**Всемирный форум для согласования правил
в области транспортных средств**

**Рабочая группа по вопросам освещения
и световой сигнализации**

**Предложение по поправкам серии 01 к Правилам № 86
(установка устройств освещения и световой
сигнализации для сельскохозяйственных транспортных
средств)**

**Представлено председателями неофициальной рабочей группы
по осветительному оборудованию сельскохозяйственной
техники***

Образец А

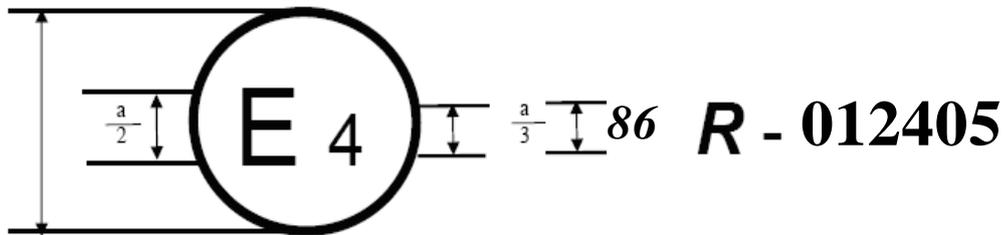
Приведенный выше знак официального утверждения, проставленный на сельскохозяйственном или лесном транспортном средстве, указывает, что этот тип транспортного средства официально утвержден в Нидерландах (Е 4) в отношении установки устройств освещения и световой сигнализации на основании Правил № 86. Номер официального утверждения указывает, что официальное утверждение было предоставлено в соответствии с требованиями Правил № 86-~~в их первоначальном варианте с поправками серии 01.~~

Образец В

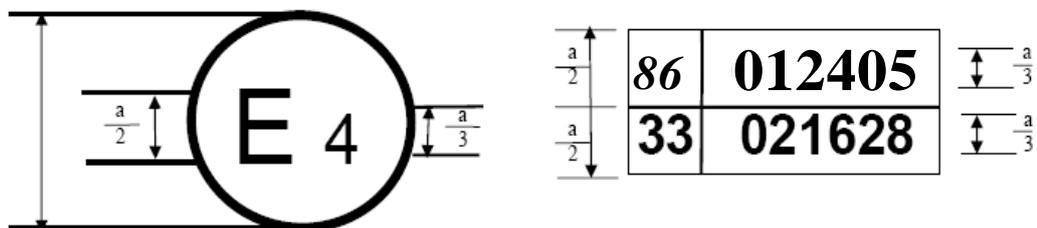
Приведенный выше знак официального утверждения, проставленный на сельскохозяйственном или лесном транспортном средстве, указывает, что этот тип транспортного средства официально утвержден в Нидерландах (Е 4) на основании Правил № 86 и 33*. Номера официального утверждения указывают, что к моменту выдачи соответствующих официальных утверждений в Правила № 86 были **внесены поправки серии 01** ~~в их первоначальном варианте~~, а в Правилах № 33 уже **включали** ~~были включены~~ поправки серии 02».

Схема монтажа А

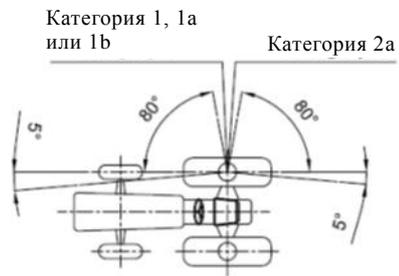
Значение 10° для внутреннего угла видимости передних указателей может быть уменьшено до 3° на транспортных средствах с габаритной шириной не более 1 400 мм.

В случае задних указателей поворота угол вниз по горизонтали может быть уменьшен до 30° , если из-за формы кузова соблюдение значения 45° невозможно».

Рис. 1
Базовая стандартная зона

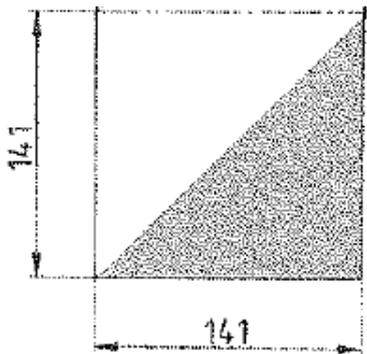
1. Размеры, схема монтажа, число и минимальная отражающая поверхность
- 1.1 Сигнальные таблички и сигнальные наклейки должны иметь следующие размеры:

Рис. 2
Сигнальная табличка или сигнальная наклейка

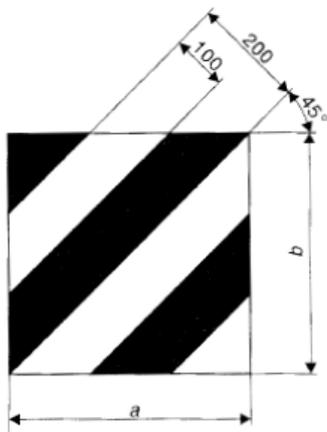
Отклонения от указанного формата допустимы при условии, что:

- а) видимая поверхность каждой таблички или наклейки, по крайней мере, равна четырем базовым стандартным зонам и
- б) каждая табличка или наклейка включает, по крайней мере, три полных базовых стандартных зоны.

Если в силу структуры, конструкции или условий эксплуатации транспортного средства соблюдение данного требования невозможно, то каждая табличка или наклейка может быть разделена на две части при условии, что каждая часть содержит, по крайней мере, две полных базовых стандартных зоны.

Таблички или наклейки должны быть установлены таким образом, чтобы их полосы были направлены под углом менее 45° наружу и вниз.
